Stadt Lindenberg i. Allgäu Zusammenfassende Erklärung zum Bebauungsplan "Am Dürrenbühl Teil 2"

Der Stadtrat der Stadt Lindenberg im Allgäu hat in der Gemeinderatssitzung am 27.02.2023 den Bebauungsplan "Am Dürrenbühl Teil 2" gem. Satzungstext als Satzung beschlossen. Das Verfahren zur Aufstellung des Bebauungsplanes "Am Dürrenbühl Teil 2" erfolgte damals im beschleunigten Verfahren gem. § 13b BauGB. Der Satzungsbeschluss wurde am 27.03.2023 ortsüblich bekannt gemacht. Der Bebauungsplan "Am Dürrenbühl Teil 2" ist seither rechtsverbindlich.

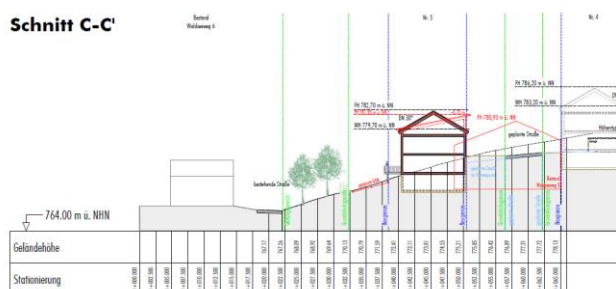
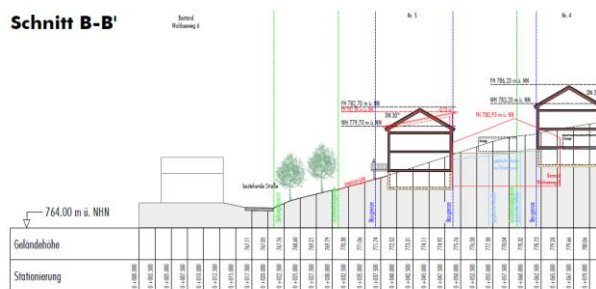
Die mögliche Bebauungsgröße von 220 qm mit einem Doppelhaus wirkt wie ein Fremdkörper in der Hanglandschaft und entstellt das Landschaftsbild.

Insgesamt lässt sich für das Bauobjekt Typ 3 feststellen, dass die von der Naturschutzbehörde geforderte Berücksichtigung des Eingriffes in das Landschaftsbild nicht eingehalten wurde. Dadurch kommt es für uns als Anwohner und für die Spaziergänger zu einer erheblichen Einschränkung. Ferner stellen wir fest, dass der Aufwand für die Bebauung unverhältnismäßig zu den anderen Gütern wie Landschaftsbild, Naturschutz, Verschattung und Sicherheit des Hanges ist. Deshalb wünschen wir uns, dass im Bebauungsplan das Objekt Typ 3 gestrichen wird.

Die Stellungnahme zum Schutzgut Landschaftsbild wird zur Kenntnis genommen. Der Stadt ist bewusst, dass die Planung einen Eingriff in das Landschaftsbild bedeutet. Die Stadt hat sich bei der Entwicklung des Bebauungsplanes mit den verschiedenen betroffenen Belangen auseinandergesetzt. Auf der einen Seite hat die Stadt den Wohnraumbedarf und den Grundsatz des schonenden Umgangs mit Grund und Boden und auf der anderen Seite den Belang des Orts- und Landschaftsbildes sowie die privaten Belange, insbesondere das Eigentumsrecht nach Art. 14 GG. Aus Sicht der Stadt entspricht die vorliegende Planung einem gerechten Ausgleich der verschiedenen Belange.
